Oggetto: **[ID: 8221]** Progetto di un impianto agrofotovoltaico, denominato "Verticchio", della potenza pari a 63,63 MW, e relative opere di connessione alla RTN, da realizzarsi nel comune di Rotello (CB).

Proponente: **SONNEDIX SANTA CHIARA S.r.l**

Procedura: VIA nell'ambito PNIEC-PNRR ai sensi dell'art. 23 del D.lgs. 152/2006.

Parere tecnico istruttorio della Soprintendenza Speciale per il PNRR

Fig.3. Planimetria degli interventi di mitigazione. Estratto dell'elaborato di progetto El. 019 a cura della Società SONNEDIX SANTA CHIARA S.r.l

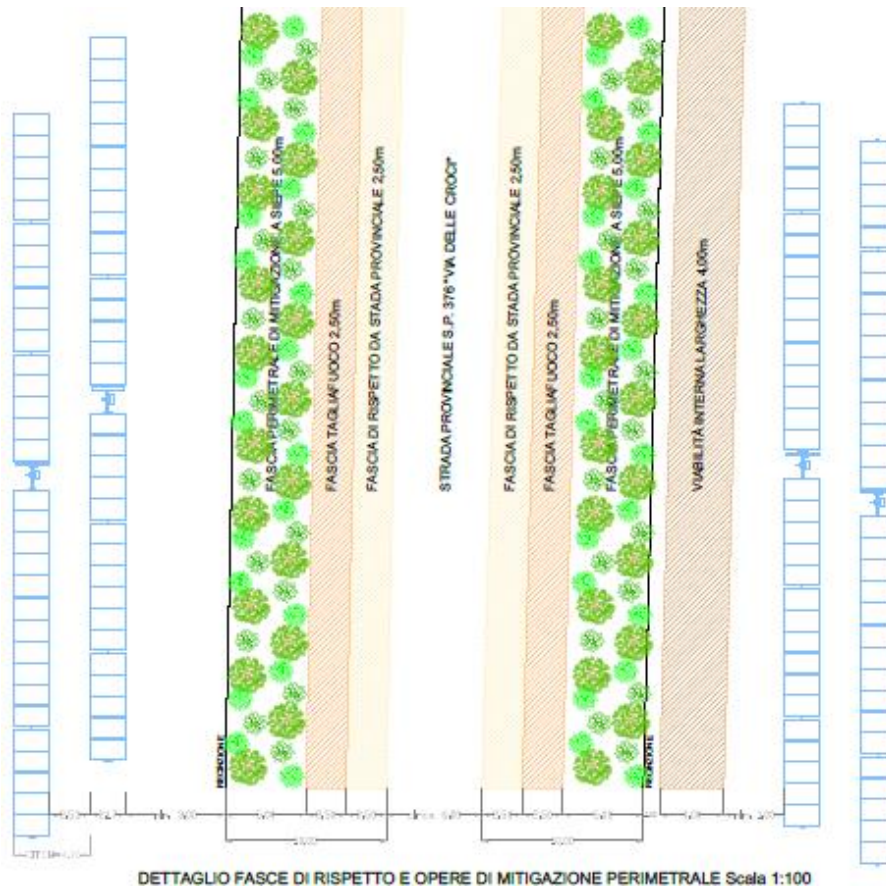
Il carattere industriale dell'impianto è ulteriormente accentuato dall'estesa recinzione e dalle opere di "mitigazione" proposte, che creano una vera e propria barriera visiva che interrompe e altera la geometria della *texture* paesaggistica.

Fig. 7. Elaborazione grafica su GIS, con l'impianto fotovoltaico di progetto e i dati estratti dal PPTAAV n.2. (Elaborato grafico a cura della SS-PNRR)

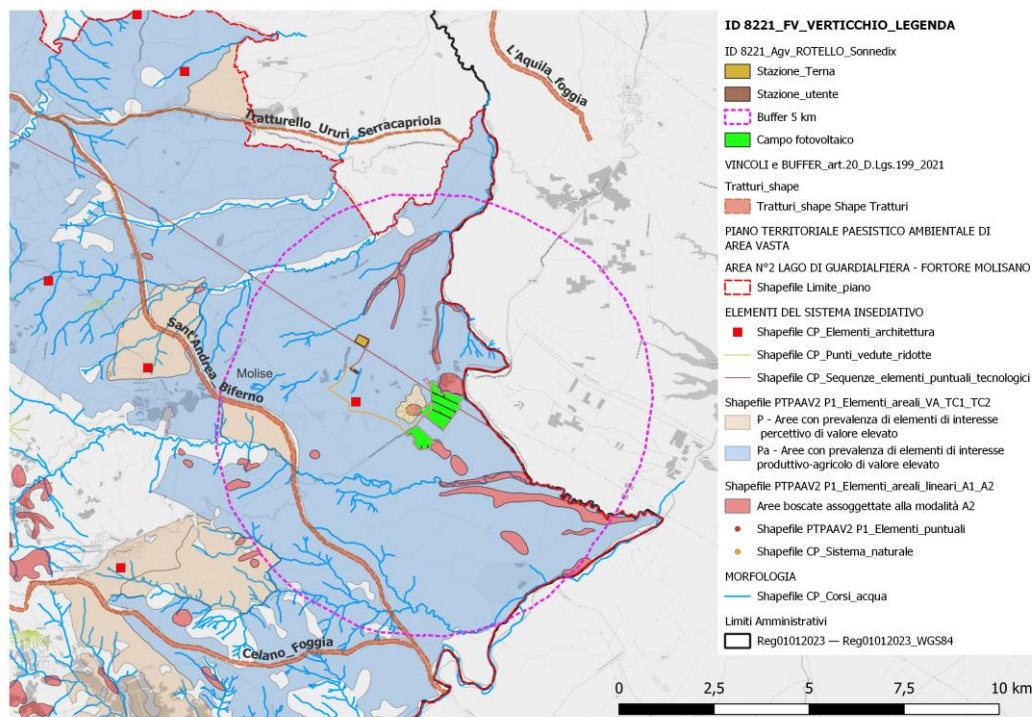
Come emerge dalla *Tavola delle Trasformabilità P1* del PTPAAV n.2, detti campi fotovoltaici ricadono anche nell'area classificata come **Pa**, ossia **“aree di interesse produttivo agricolo di valore elevato”**.

Esaminando quanto sopra citato, **la realizzazione dell'impianto fotovoltaico in oggetto**, per la sua localizzazione ed estensione, **risulta in contrasto con i valori elevati associati al paesaggio agrario.**

Fig. 11. Elaborazione grafica su Gis con gli impianti FER realizzati e in corso di valutazione, entro un buffer ricognitorio di 5 km. (Elaborato grafico a cura della SS – PNRR)

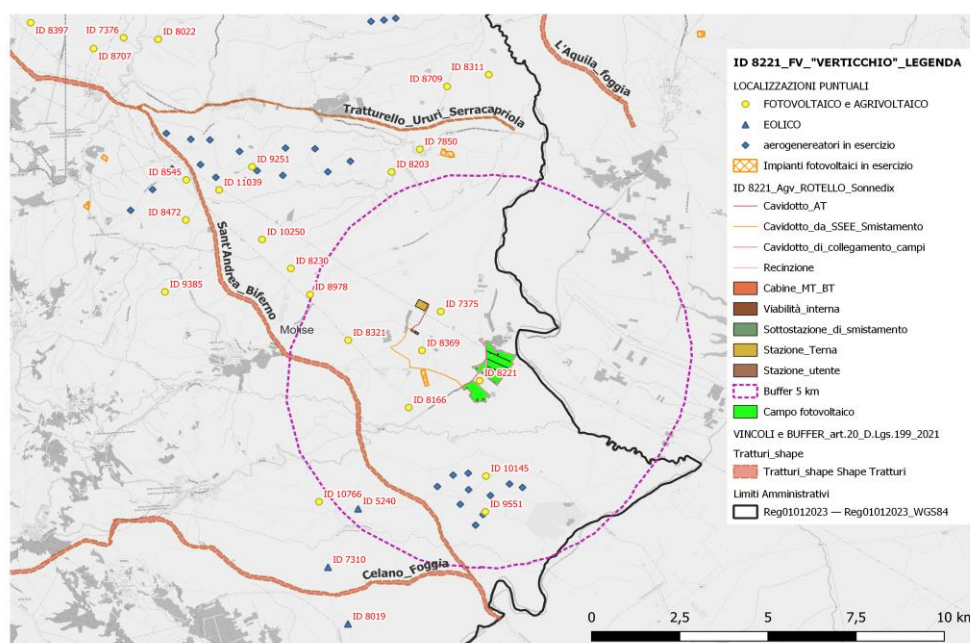
L'effetto cumulo, sia attuale che potenziale, verrebbe percepito immediatamente soprattutto all'interno di coni di visuale che si aprono dai punti di altura, ossia dalla storica Masseria Verticchio, dal Colle Ruggero e dal percorso tratturale in località Colle Palombara. La ditta tuttavia si limita ad individuare solo alcuni impianti fotovoltaici già realizzati di modesta estensione e negli elaborati integrativi, non prende in considerazione le visuali che da questi si aprono su tutta l'area della Piano Palazzo, riservandosi di elaborare foto simulazioni di tipo panoramico che bene avrebbero chiarito e rappresentato l'effetto cumulo potenziale.

Quanto affermato è supportato, oltre che dall'anagrafica FER rilevabile per il territorio in analisi, dalle valutazioni grafiche su base GIS, a cura della scrivente SS-PNRR.
